## WYNIKI KONSULTACJI SPOŁECZNYCH

### PROJEKT BUDOWY UL. MAGNOLIOWEJ W OSIELSKU WRAZ Z PARKINGIEM PRZY CMENTARZU

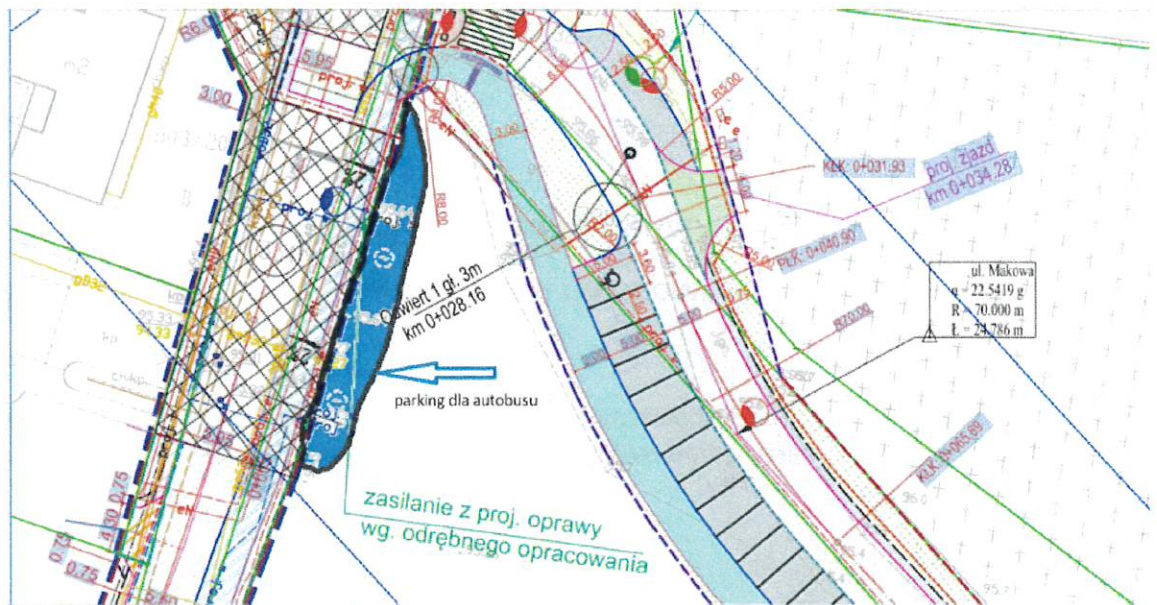
Proponuję aby zamienić miejscami jezdnię z miejscami parkingowymi i chodnikiem. Być może sugerowano się moim rysunkiem z wczesnej fazy projektowej na którym zaznaczałem aby wzdłuż Magnoliowej i Makowej były miejsca parkingowe i czerwona kreska oznaczająca parking była po stronie południowej ale chodziło mi **tylko o ideę** parkingów wzdłuż ulicy. W prawdziwym projekcie proponuję aby miejsca parkingowe i chodnik znalazły się od strony ogrodzenia cmentarza. Nie zmienia to szerokości pasa drogowego a przy takim układzie oba wejścia na cmentarz znajdą się bez pośrednio przy chodniku i unikniemy przechodzenia pieszych z parkingu na skróty przez jezdnię. W projekcie nie uwzględniono działki 317 stanowiącej część ulicy Lawendowej i na niej również można zaprojektować miejsca parkingowe przylegające do chodnika od strony cmentarza przy okazji porządkując ten zaniedbany fragment Osielska.

**ODPOWIEDŹ:** Umieszczenie miejsc parkingowych pod strony cmentarza na początkowym odcinku ul. Magnoliowej (wjazd od ul. Kwiatowej) jest niemożliwe z uwagi na trudności prawidłowego wyprofilowania łuku (włączenia w ul. Kwiatową). Przebieg drogi wraz z miejscami postojowymi na tym fragmencie pozostaje bez zmian.

Na drugim odcinku ul. Magnoliowej od ul. Makowej do Leśnej – dokonano zmiany lokalizacji miejsc postojowych.

Wersja 1 zatoka przy Kwiatowej

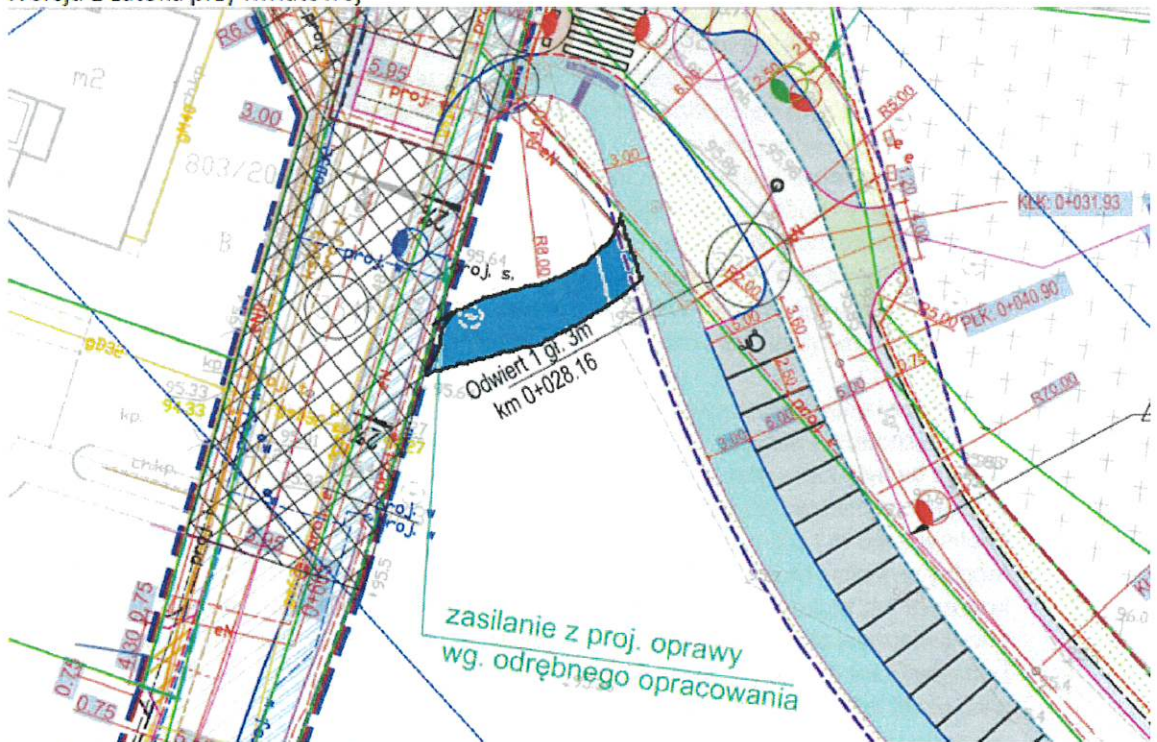
Dobrze by było zaprojektować jedno miejsce parkingowe dla autobusu gdyż często na pogrzeb delegacje zakładowe przyjeżdżają autobusem. Gdyby projekt objął jeszcze ulicę Makową do Cholewskiego to takie miejsce można byłoby wyznaczyć wzdłuż Makowej/Magnoliowej i autobus mógłby wyjechać Makową w stronę Cholewskiego bez konieczności zawracania. W przyjętej koncepcji bez Makowej można zaprojektować jedno miejsce w formie zatoki po wschodniej stronie ulicy Kwiatowej zaraz za skrzyżowaniem z Makową (Magnoliową) lub jako połączenie Makowej z Leśną (wariant 2) . Lokalizacje przykładowe miejsca dla autobusu zaznaczyłem na mapkach poniżej choć lepiej byłoby na Makowej.

*Nie przewiduje się wydzielenia dodatkowego miejsca parkingowego dla autobusu, zgodnie z przekazanymi załącznikami. Istnieje możliwość zaparkowania autobusu na zaprojektowanych miejscach postojowych.*
